Vysvětlení zadávací dokumentace 6

podle §§ 98, 99 zákona č. 134/2016 Sb., o zadávání veřejných zakázek v platném znění (dále jen „Zákon“)

Zadavatel: Pardubický kraj
sídlo: Komenského náměstí 125, 532 11 Pardubice
zastoupený: JUDr. Martinem Netolickým, Ph.D., hejtmanem
IČO/ DIČ: 70892822/ CZ70892822
profil: <https://zakazky.pardubickykraj.cz>
Zástupce pověřený organizací zadávacího řízení: Mgr. Ing. Robert Hebký, advokátní kancelář
IČO: 64010082
sídlo: Václava Řezáče 315, PSČ 434 01 Most
Název veřejné zakázky: NPK, a.s., Svitavská nemocnice, modernizace lůžkového fondu
Druh zakázky / řízení: stavební práce / nadlimitní zakázka / otevřené nadlimitní
Zahájení řízení: dne 16.10.2025

5 SCHÉMA VZORU OBTISKU DO BETONU
1:2

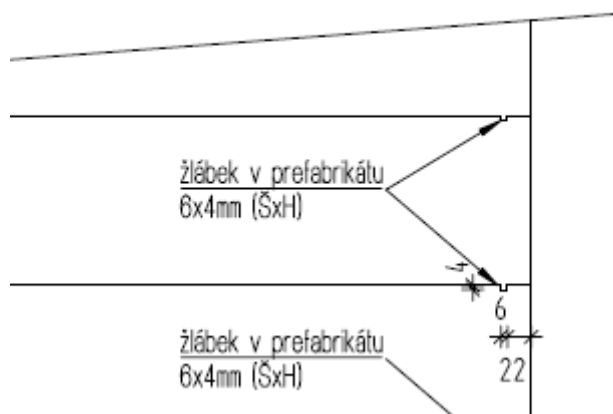
3. V dokumentaci pro prefabrikovaná schodiště jsme našli následující detail.

Odpověď: Zadavatel na tomto provedení trvá.
